福島第一原子力発電所 特定原子力施設に係る実施計画変更比較表（第Ⅱ章 2.35 サブドレン他水処理施設）

変 更 前	変 更 後	変 更 理 由
<p>2.35 サブドレン他水処理施設</p> <p>(中略)</p> <p>2.35.2 基本仕様 (中略)</p> <p>2.35.2.1 主要仕様</p> <p>2.35.2.1.1 サブドレン集水設備 (中略)</p> <p>(2) その他機器</p> <p>a. 揚水ポンプ(完成品)</p> <p>台 数 <u>45</u> 台</p> <p>容 量 30 L/min</p> <p>(中略)</p>	<p>2.35 サブドレン他水処理施設</p> <p>(中略)</p> <p>2.35.2 基本仕様 (中略)</p> <p>2.35.2.1 主要仕様</p> <p>2.35.2.1.1 サブドレン集水設備 (中略)</p> <p>(2) その他機器</p> <p>a. 揚水ポンプ(完成品)</p> <p>台 数 <u>46</u> 台</p> <p>容 量 30L/min</p> <p>(中略)</p>	<p>サブドレンピットの復旧に伴い揚水ポンプ台数の見直し</p>

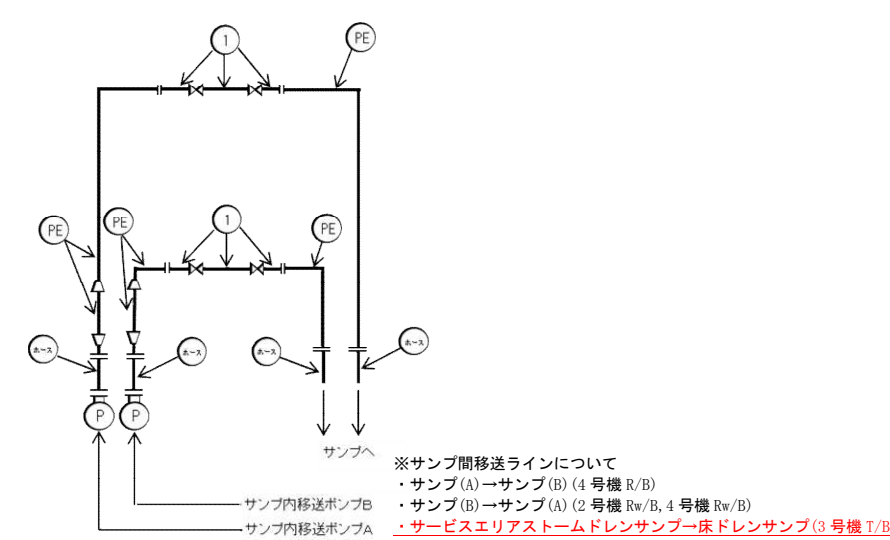
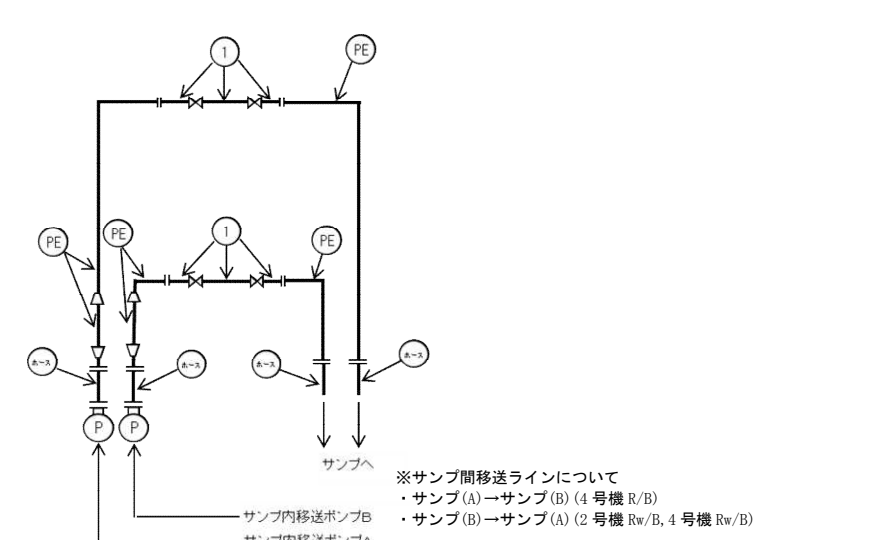
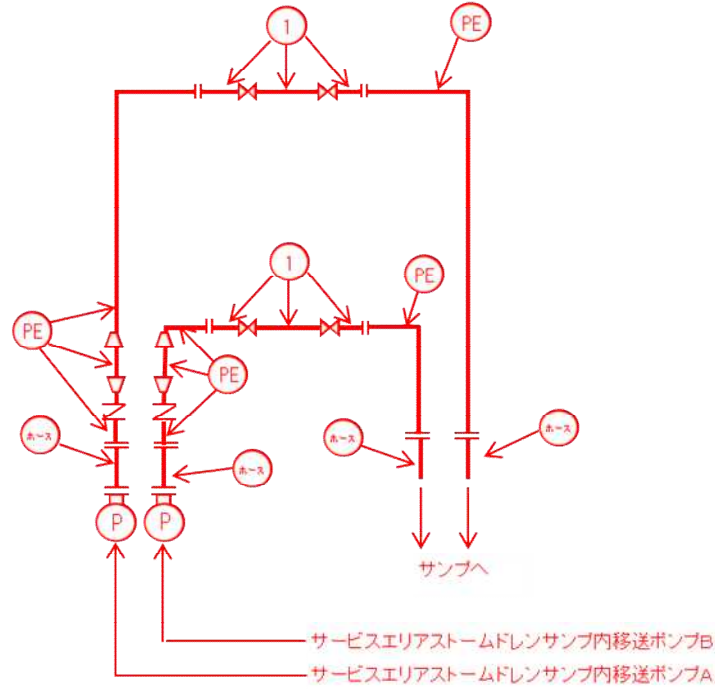
変更前	変更後	変更理由
<p>2.5 汚染水処理設備等</p> <p style="text-align: right;">添付資料-16 別紙(1)</p> <p>(中略)</p> <p style="text-align: center;">※1A, 1Bについては図-1 配管概略図(2/1.1)参照 ※滞留水移送ポンプ(以下、移送ポンプ) ※サンプ(A)滞留水移送ポンプ(以下、サンプ(A)内移送ポンプ) ※サンプ(B)滞留水移送ポンプ(以下、サンプ(B)内移送ポンプ)</p> <p>図-1 配管概略図(1/1.1) (1号機 T/B)</p> <p>(中略)</p> <p>図-1 配管概略図(2/1.1) (1号機 T/B)</p> <p>(中略)</p> <p>図-1 配管概略図(3/1.1) (1号機 R/B)</p> <p>(中略)</p> <p>図-1 配管概略図(4/1.1) (2号機 T/B)</p> <p>(中略)</p> <p>図-1 配管概略図(5/1.1) (2号機 R/B)</p> <p>(中略)</p> <p>図-1 配管概略図(6/1.1) (2号機 Rw/B 3号機 T/B, Rw/B)</p> <p>(中略)</p> <p>図-1 配管概略図(7/1.1) (3号機 R/B)</p> <p>(中略)</p>	<p>2.5 汚染水処理設備等</p> <p style="text-align: right;">添付資料-16 別紙(1)</p> <p>(中略)</p> <p style="text-align: center;">※1A, 1Bについては図-1 配管概略図(2/1.2)参照 ※滞留水移送ポンプ(以下、移送ポンプ) ※サンプ(A)滞留水移送ポンプ(以下、サンプ(A)内移送ポンプ) ※サンプ(B)滞留水移送ポンプ(以下、サンプ(B)内移送ポンプ)</p> <p>図-1 配管概略図(1/1.2) (1号機 T/B)</p> <p>(中略)</p> <p>図-1 配管概略図(2/1.2) (1号機 T/B)</p> <p>(中略)</p> <p>図-1 配管概略図(3/1.2) (1号機 R/B)</p> <p>(中略)</p> <p>図-1 配管概略図(4/1.2) (2号機 T/B)</p> <p>(中略)</p> <p>図-1 配管概略図(5/1.2) (2号機 R/B)</p> <p>(中略)</p> <p>図-1 配管概略図(6/1.2) (2号機 Rw/B 3号機 T/B, Rw/B)</p> <p>(中略)</p> <p>図-1 配管概略図(7/1.2) (3号機 R/B)</p> <p>(中略)</p>	<p>記載の適正化</p> <p>記載の適正化</p> <p>記載の適正化</p> <p>記載の適正化</p> <p>記載の適正化</p> <p>記載の適正化</p> <p>記載の適正化</p> <p>記載の適正化</p>

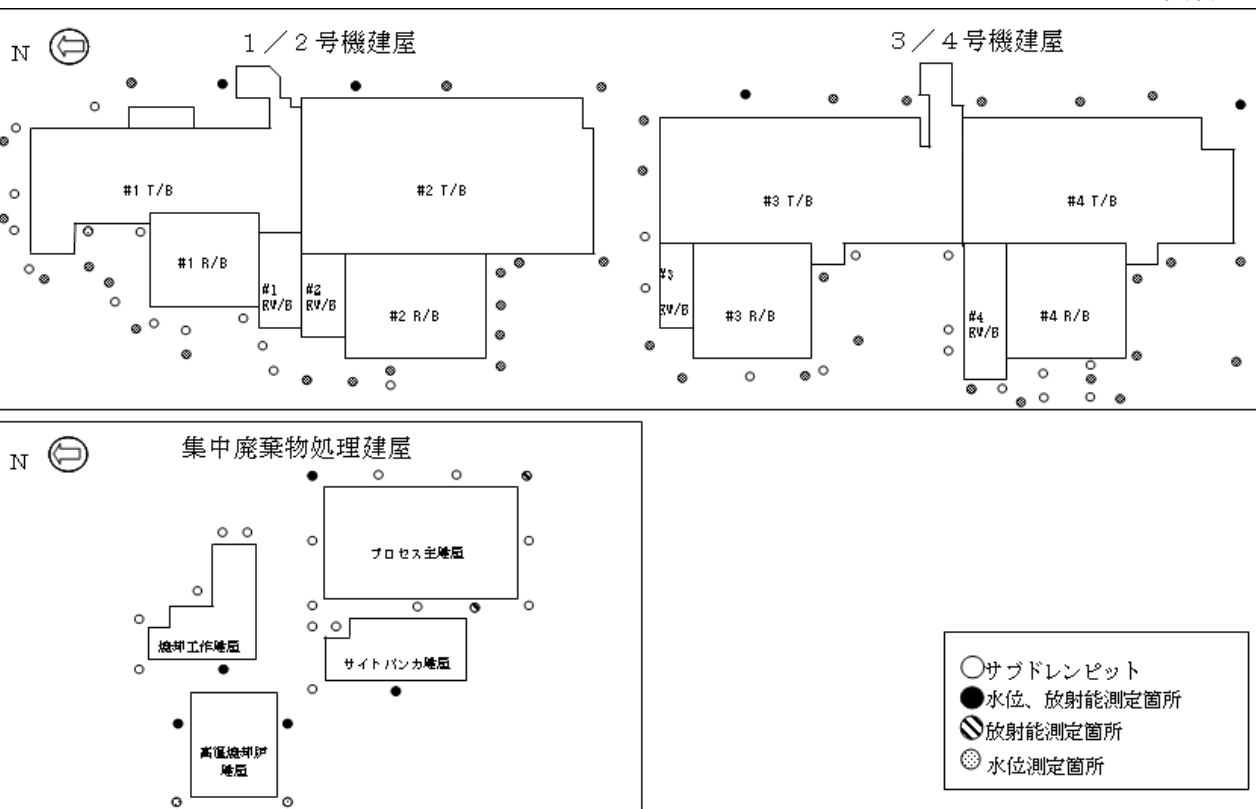
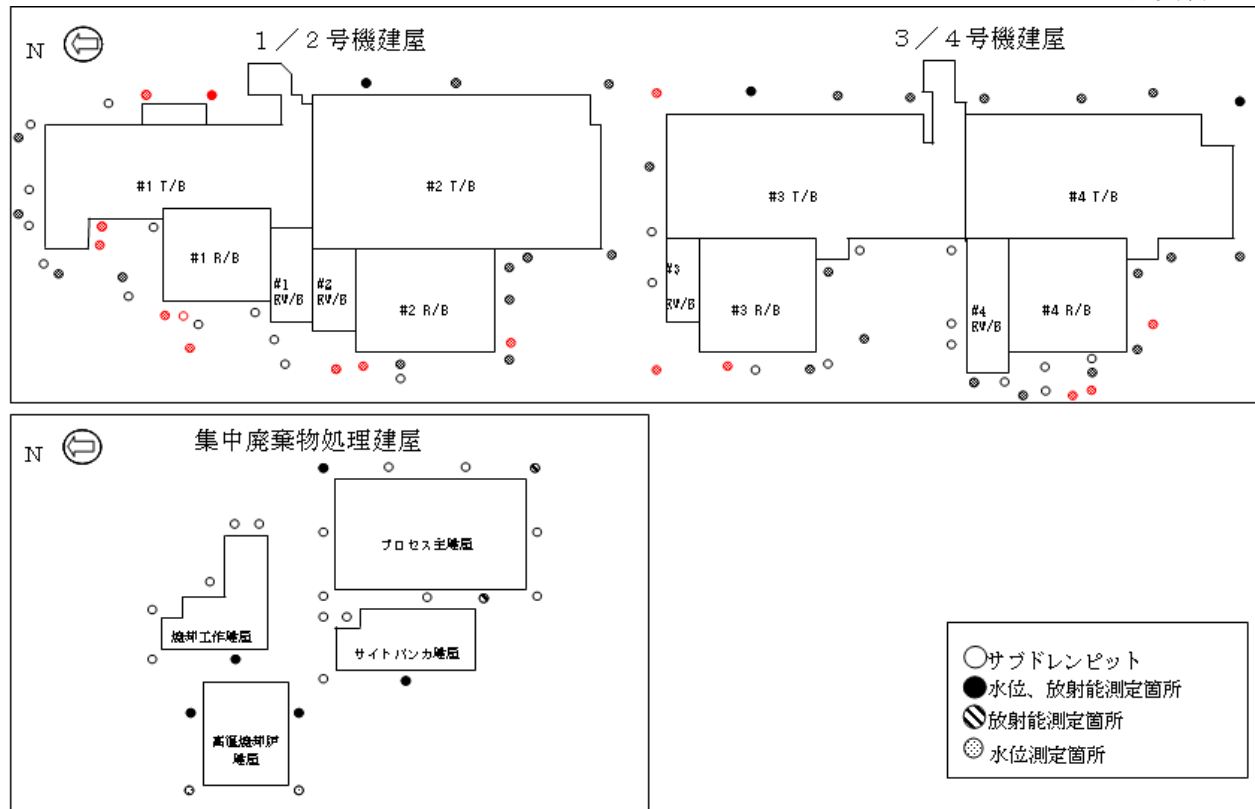
変更前				変更後				変更理由
別紙（2）				別紙（2）				記載の適正化
(中略) 表-5 確認事項（滞留水移送装置（各追設設備（移送配管、移送ポンプ）））				(中略) 表-5 確認事項（滞留水移送装置（各追設設備（移送配管、移送ポンプ）））				
確認事項	確認項目	確認内容	判定	確認事項	確認項目	確認内容	判定	
性能	通水・流量確認	追設した各ポンプからプロセス主建屋までのラインを構成し、ポンプを起動し通水できること。	12m <sup>3</sup> /h 以上の容量を通水できること。 移送先（プロセス主建屋）において通水ができていないこと。 サンプ間においても通水ができていないこと。	性能	通水・流量確認	①追設した各ポンプからプロセス主建屋までのラインを構成し、ポンプを起動し通水できること。  ②追設した各ポンプからプロセス主建屋までのラインを構成し、ポンプを起動し通水できることをポンプ性能検査記録、配管内部確認記録等により、確認する。 <sup>※1</sup>	12m <sup>3</sup> /h 以上の容量を通水できること。 移送先（プロセス主建屋）において通水ができていないこと。 サンプ間においても通水ができていないこと。	
(以下省略)				(以下省略)

※1 ②は検査のため汚染水を増加させる可能性がある場合に適用する。

添付資料-1

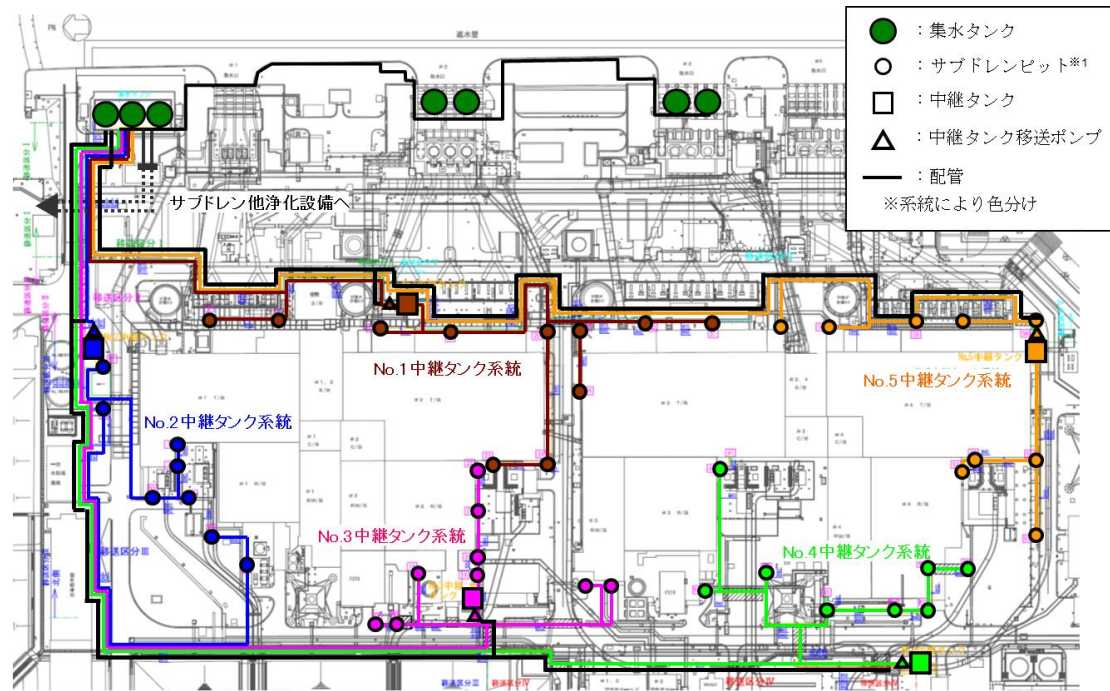
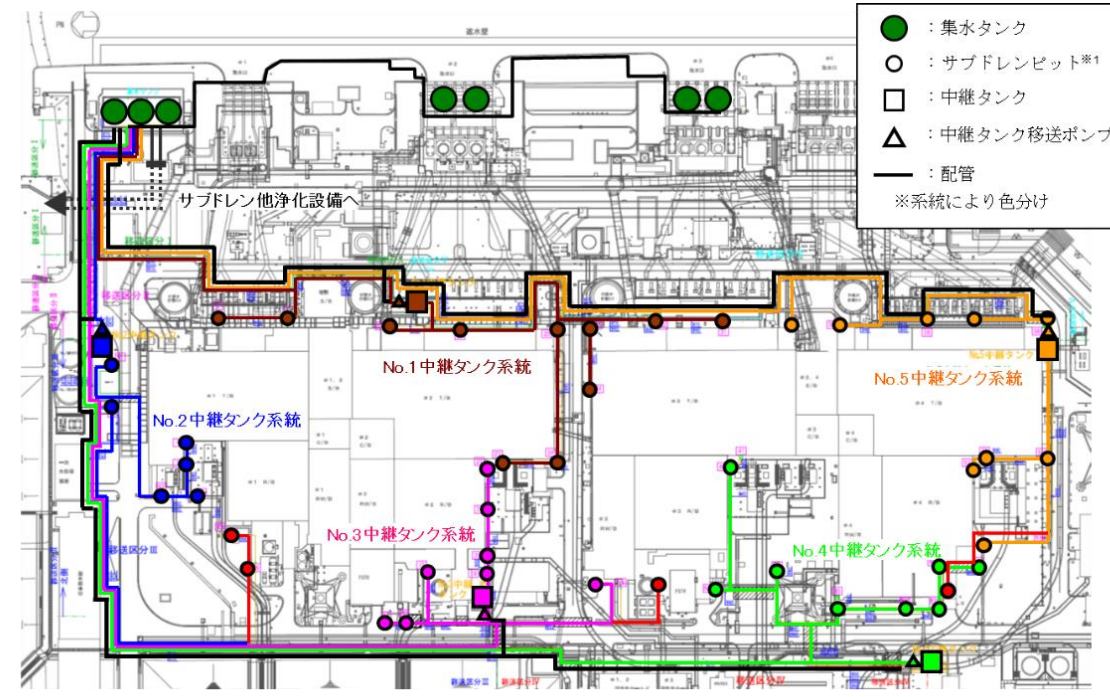
サブドレンピットの復旧に伴い系統図内のピット追加

サブドレンピットの復旧に伴い水位計台数の見直し

※1 揚水ポンプおよび水位計は、サブドレンピット内部に設置されている。(揚水ポンプ: 各ピットに1台ずつ、計46台、水位計: 各ピットに2台ずつ、計92台)

図-4 配管概略図 (1/3)

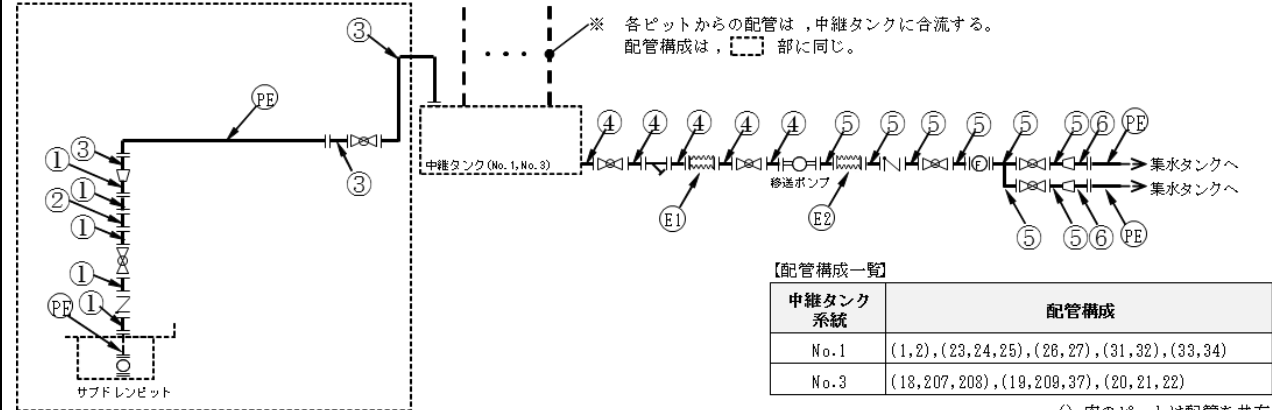
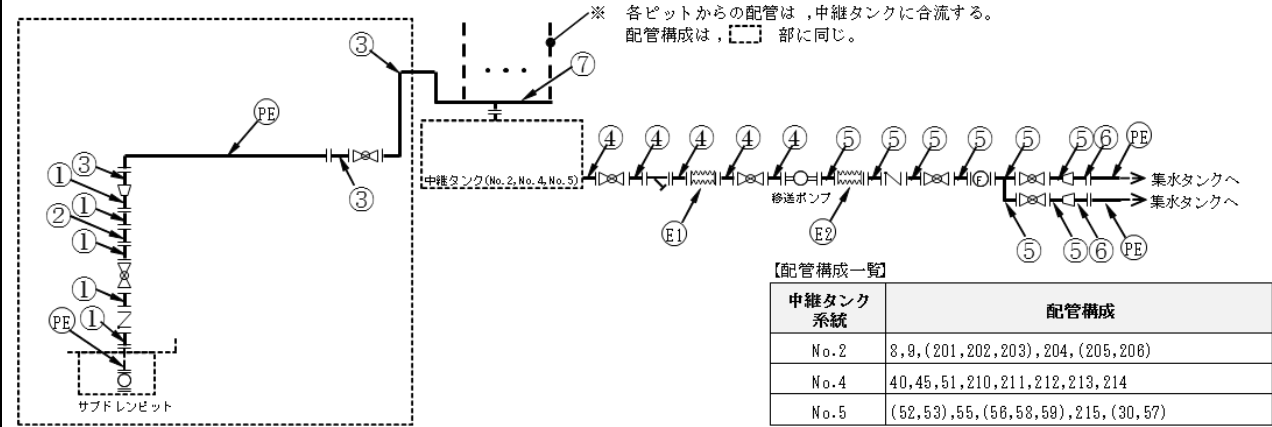
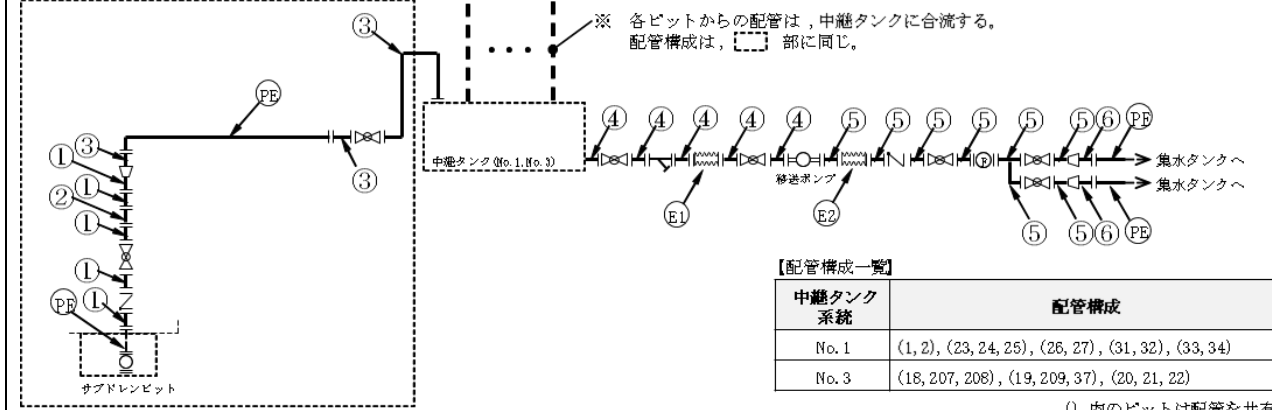
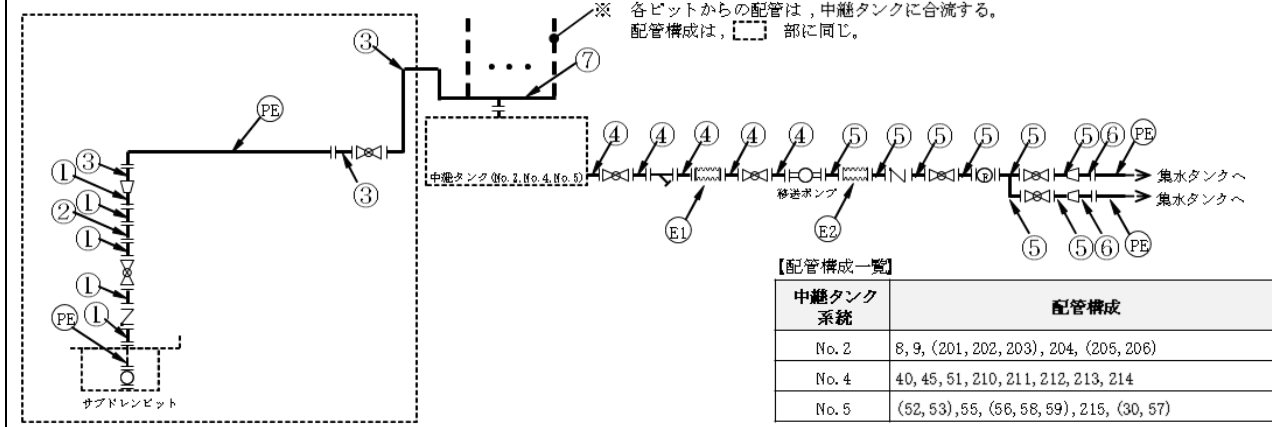
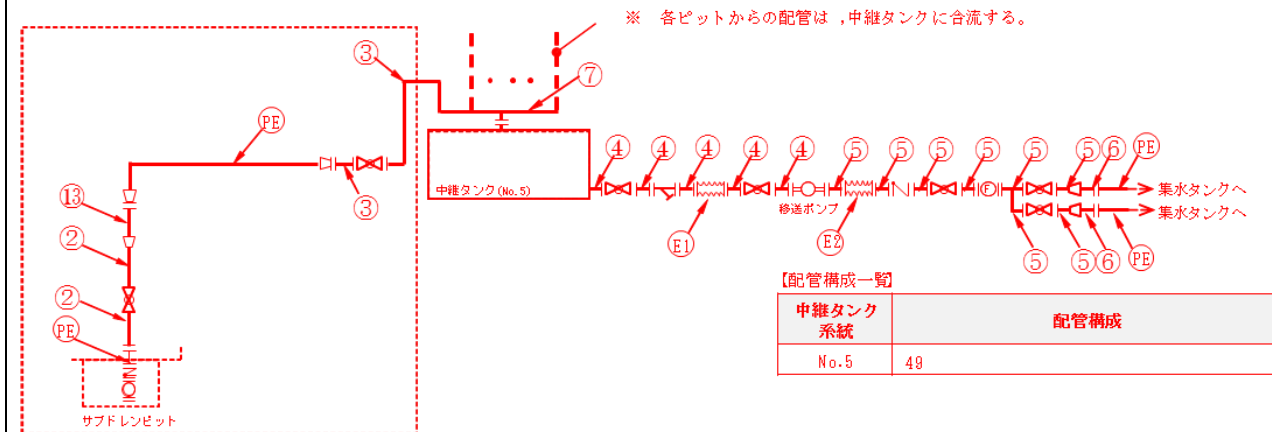
サブドレンピットの復旧に伴い配管構成一覧の見直し

(c) ヘッダ有り (No.49)

図-2 建屋内外の水位比較範囲

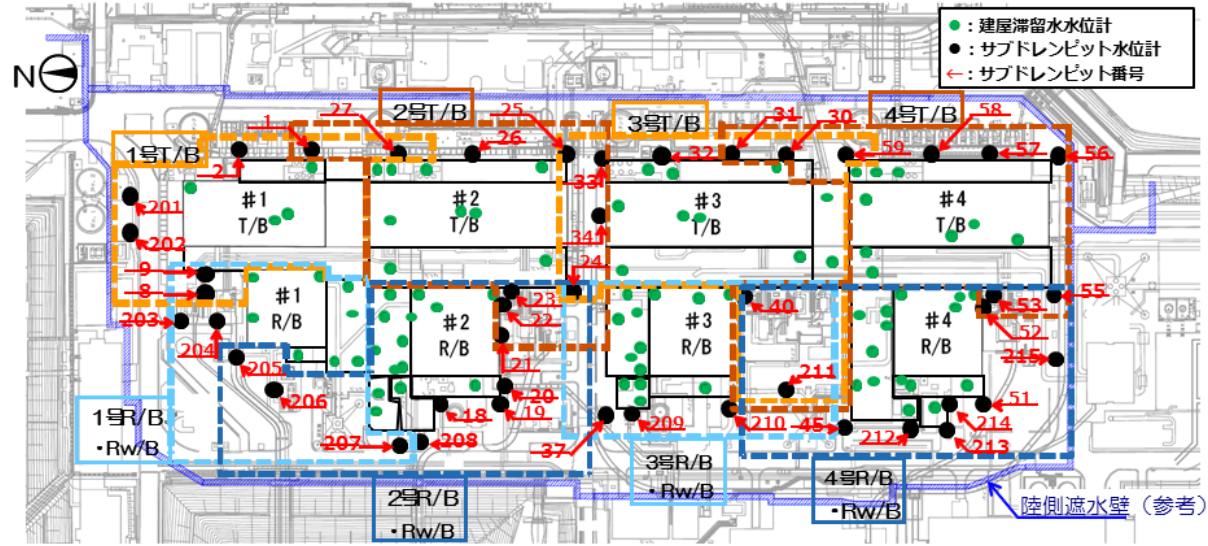
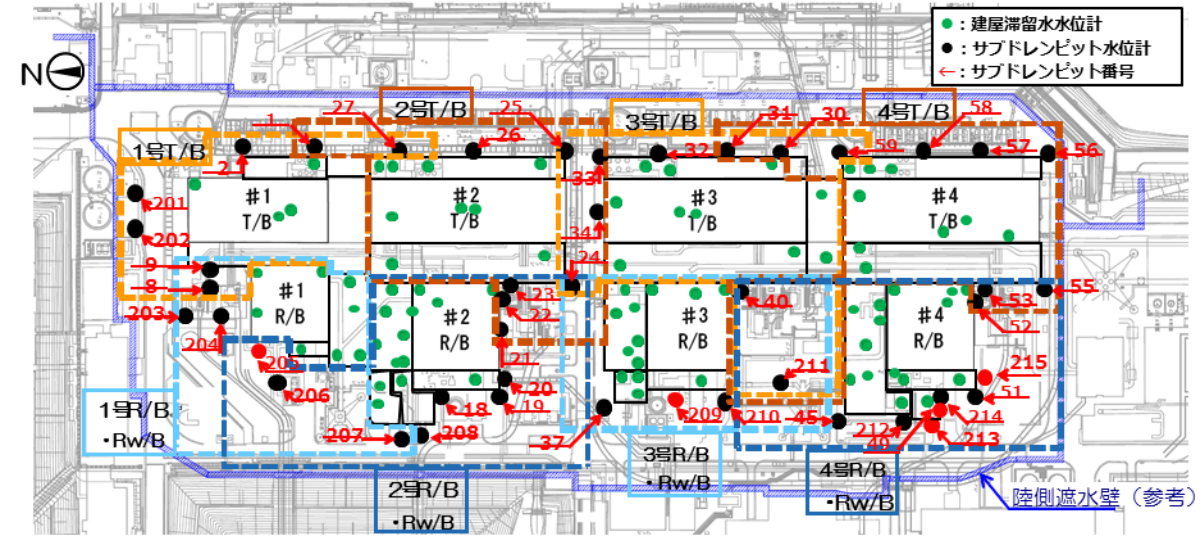
建屋内外の水位比較範囲への  
復旧ピットの追加および記載  
の適正化
